ORD: N° 16021557/2022
ANT.: ING. DOM N° 161/2022 de fecha
24.05.2022
MAT.: RECHAZO DE EXPEDIENTE.
UBICACIÓN: Cardenal José María caro N° 4958
ROL SII: 2780-18

A través del ING. DOM N°161/2022 de fecha 24.05.2022 se ha solicitado la aprobación de "Recepción Definitiva Total" para la propiedad ubicada en Cardenal José María caro N° 4958 con destino Vivienda y Comercio. Cuyo permiso a recepcionar es el N°09/2021 de fecha 29.11.2021.

INFORME DE VISITA RECEPCIÓN DEFINITIVA TOTAL.

Detalle baño, sector oficina

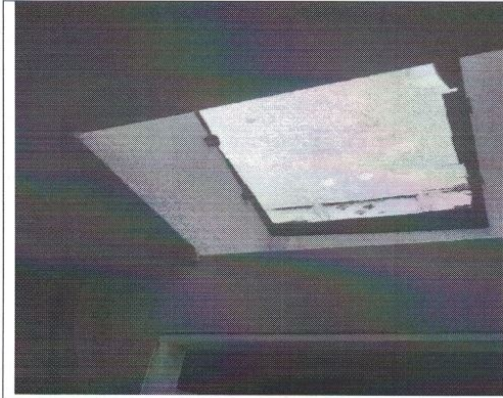
Lucarna no abatible, sobre tabique divisorio entre baño y bodega, no concordante con planimetría que declara extractor de aire.

Local comercial 2, presenta lucarnas discordante con planimetría.

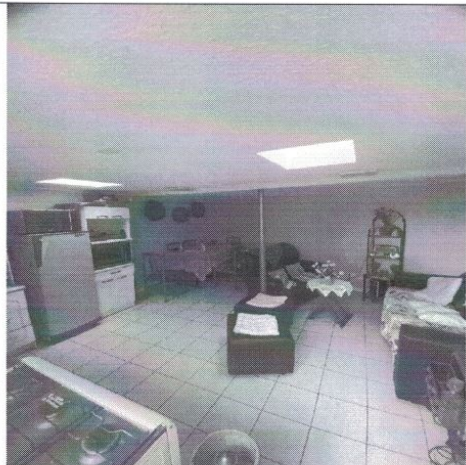
Baño de local comercial 2, se encuentra con ventana clausurada, discordante con planimetría.

Recinto estar-comedor, presenta acceso a dormitorio 2 clausurado y una altura de 2,10 (m), aspectos discordantes con planimetría.
